Mission régionale d'autorité environnementale

**Avis délibéré sur un projet d'installation d'une centrale
solaire au sol sur des surfaces agricoles à Ancerville (55)
porté par la société
TotalEnergies Renouvelables France**

n°MRAe 2024APGE24

Figure 2: Plan de masse du projet

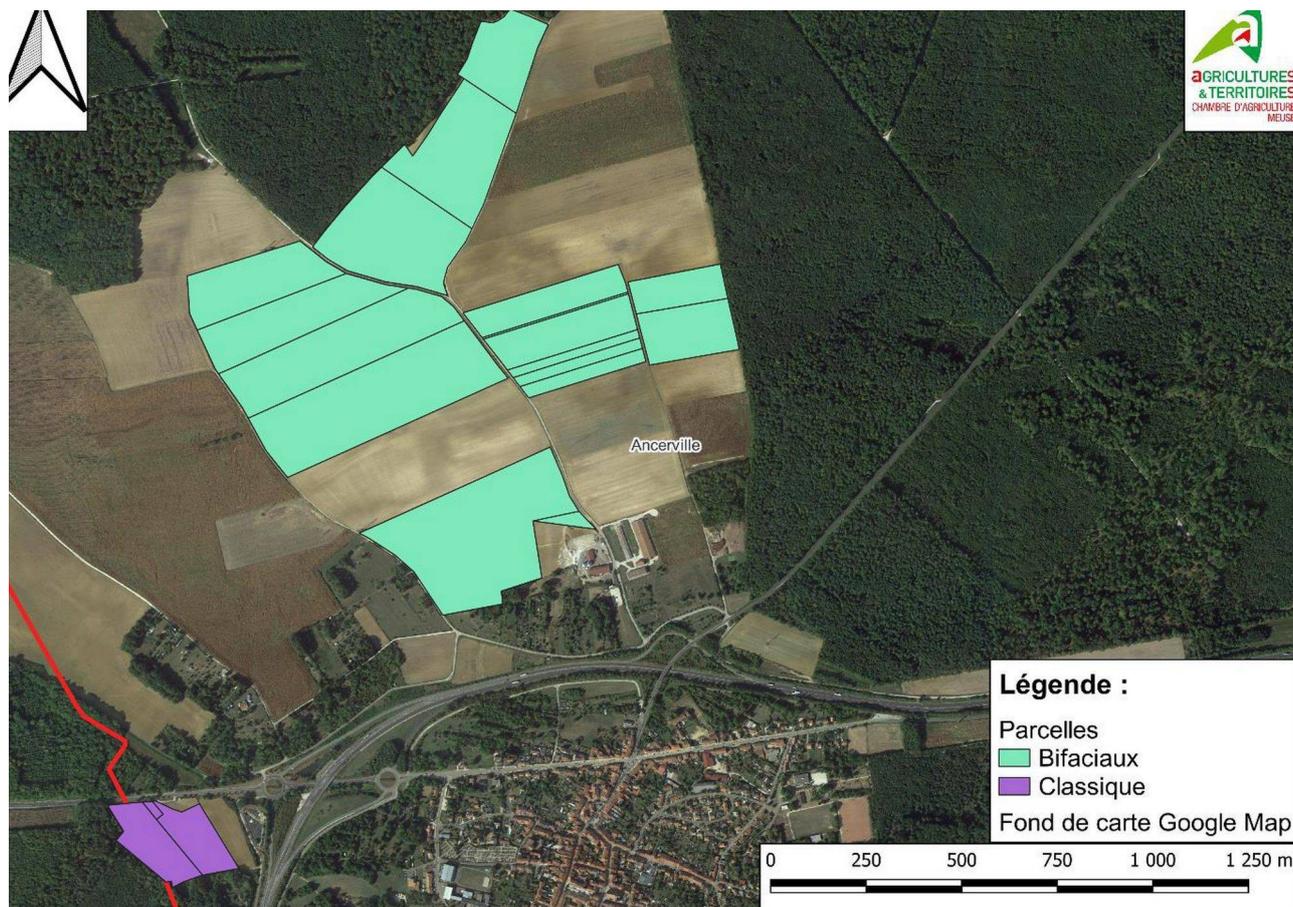
Compte tenu du caractère particulier des panneaux en implantation verticale en rangées larges espacées de 14 m (dont 2x1 m de bandes enherbées) sur lesquels l'Ae n'a pas encore eu à se prononcer, elle s'est interrogée sur les avantages et inconvénients que présente ce type d'installation dont la justification n'est pas présentée dans le dossier.

L'Ae recommande au pétitionnaire de justifier ce choix d'aménagement au regard de son bilan environnemental et d'établir, en lien avec les services de l'État et la Chambre départementale d'Agriculture, un retour d'expérience à l'issue d'une première période d'exploitation de 3 ans sur le bon fonctionnement d'une production agricole, avec évaluation des éventuelles pertes de rendement et des impacts tenant compte des intrants utilisés, couplée à une production énergétique.

L'Ae relève à cet égard que les structures porteuses des panneaux photovoltaïques seront ancrées au sol par des pieux battus. L'Ae s'est interrogée sur l'éventuelle percolation des eaux d'extinction d'un incendie dans le sol puis vers la nappe d'eau souterraine le long des nombreux pieux de fondation projetés. Ce point est traité au paragraphe 2.3. ci-après.

L'Ae recommande au pétitionnaire de comparer les alternatives possibles pour les choix de la technologie des panneaux photovoltaïques et de leur mode d'installation en prenant en compte notamment le moindre impact environnemental (risque de pollution et
